Memo

Reg.nr.: Z/21/737124 / D/21/1061254 / RIS 2021-R-553a

Aan : Gemeenteraad
Van : College van B&W
Kopie : N.v.t.
Datum : 28 september 2021
Onderwerp : Toetsing van het initiatief voor een zonnepark aan de A73
Bijlage(n) : bijlagen b t/m k behorende bij raadsvoorstel 2021-R-553 Zonneparken A73

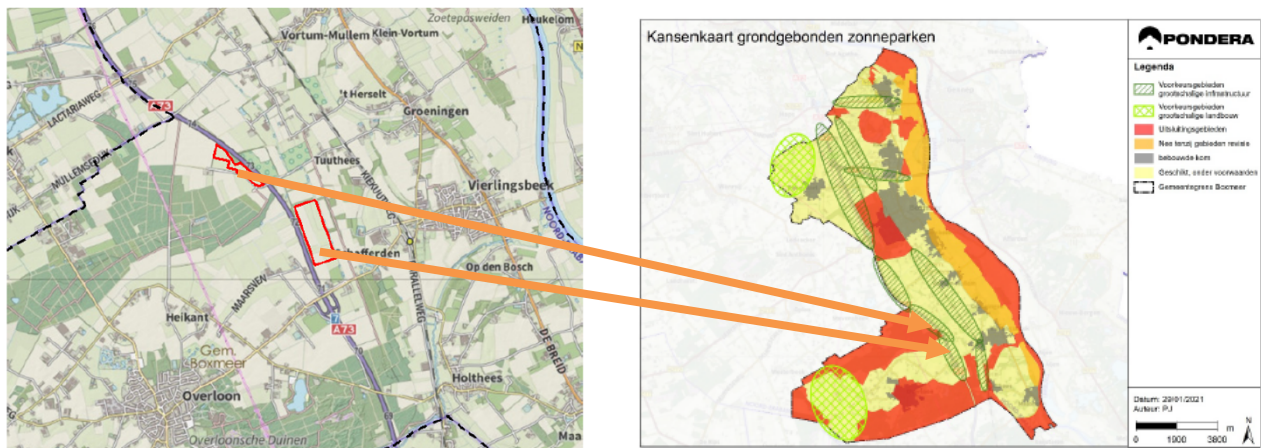
Toets: Beide zonneparken liggen in het voorkeursgebied voor zonneparken. Het initiatief is gelegen in een voorkeursgebied (groen) grootschalige infrastructuur.

In bovenstaande linker afbeelding is de voorziene locatie van de zonneparken weergegeven. Deze liggen in de groene voorkeursgebieden zoals vastgesteld in het afwegingskader zonneparken (rechter afbeelding).

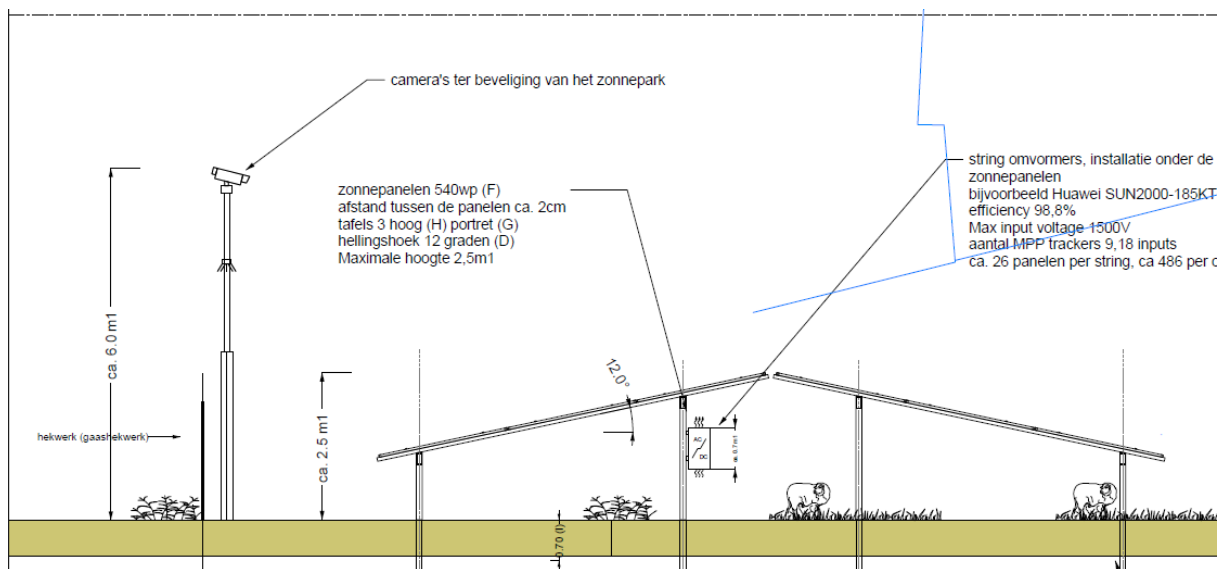
Eis: Een zonnepark initiatief mag niet hoger zijn dan 2,5 meter.

Invulling: In de aangeleverde tekeningen is weergegeven dat de maximale hoogte van de panelen 2,5 meter boven maaiveld zal zijn.

Er is een camera ter beveiliging met een hoogte van 6 m opgenomen in de tekening. De commissie ruimtelijke kwaliteit is tevens akkoord met de hoogte.

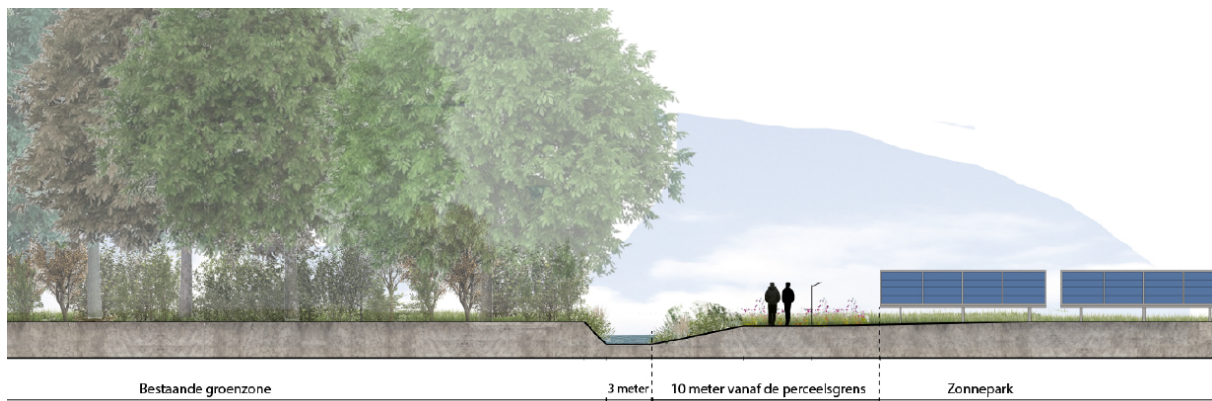
Eis: De afstand tot de zonnepanelen en de buitenste perceelsgrens is minimaal 10 meter.

Invulling: Dit is weergegeven op de tekening met doorsneden (2021-R-553c).

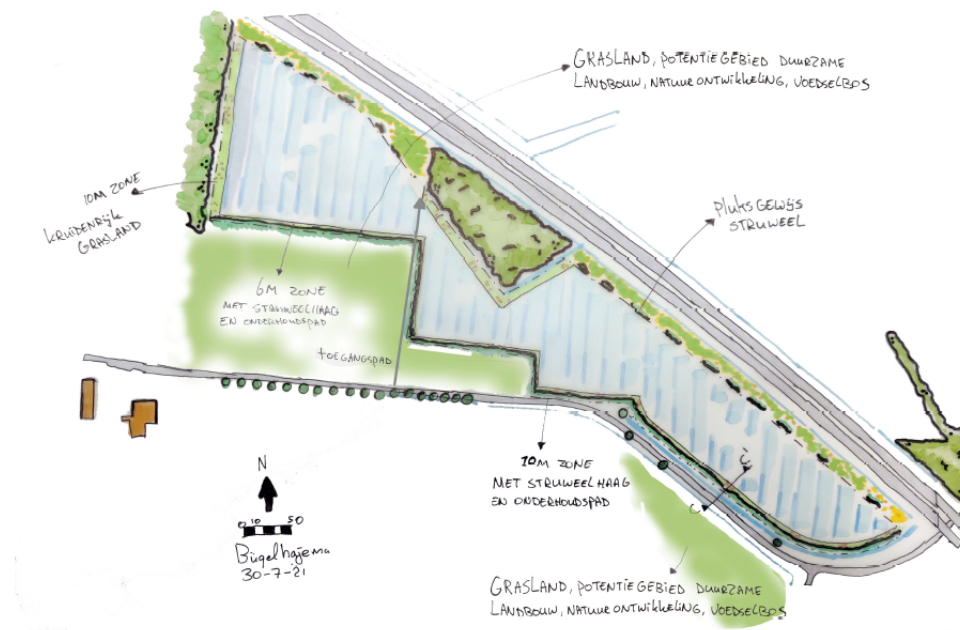
Eis: Het zonnepark initiatief mag niet leiden tot insluiting van een nabij gelegen woning. Binnen 500 m mag slechts aan één zijde een zonnepark zichtbaar zijn vanuit de woning.

Invulling: Er zijn geen andere zonneparken in de nabijheid van dit project. Er zijn geen woningen gelegen tussen beide parken waarbij uitzicht is op beide parken binnen de gestelde 500 m.

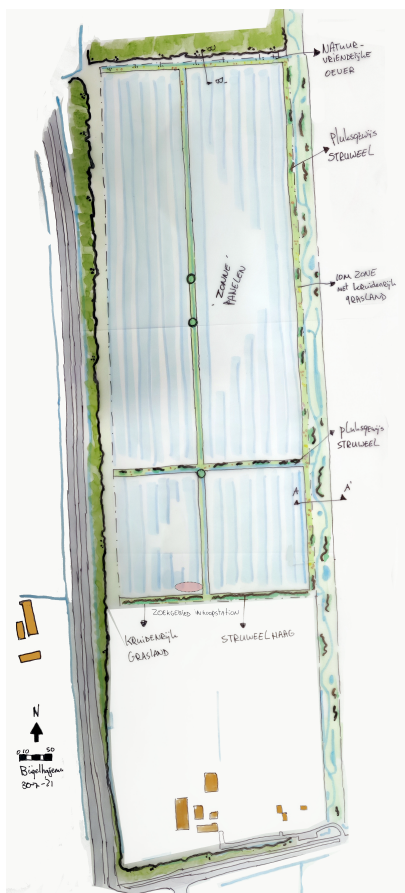
Noordelijk veld. Zoals omschreven in de aanvraag is aan de perceelsgrenzen rekening gehouden met een zone van 10 m die vrij is van zonnepanelen. Pluksgewijs struweel i.c.m. een hekwerk vormt de scheiding.

In het hekwerk is rekening gehouden met ruimte voor kleine dieren om toegang tot het gebied te krijgen. Het hekwerk is aan de onderkant namelijk open voor toegang door kleine dieren.

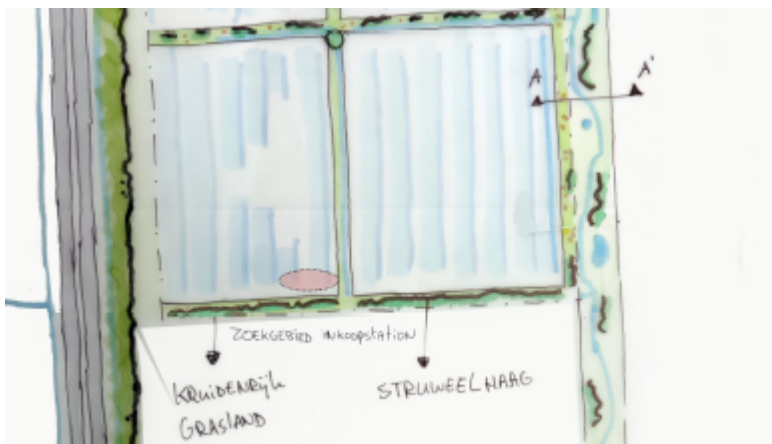
Eis 2: De infrastructuur benodigd voor levering op het elektriciteitsnet dient binnen de omheining van het zonnepark te worden geplaatst. Bij voorkeur tussen de panelenrijen of nabij de entree tot het zonnepark.

Invulling 2: De initiatiefnemer heeft op pg. 22 (2021-R-553b) in een tekening de voorziene locatie van een inkoopstation voor elektriciteit weergegeven (rode ovaal). Dit is gelegen binnen de omheining en direct aan / tussen de zonnepanelen.
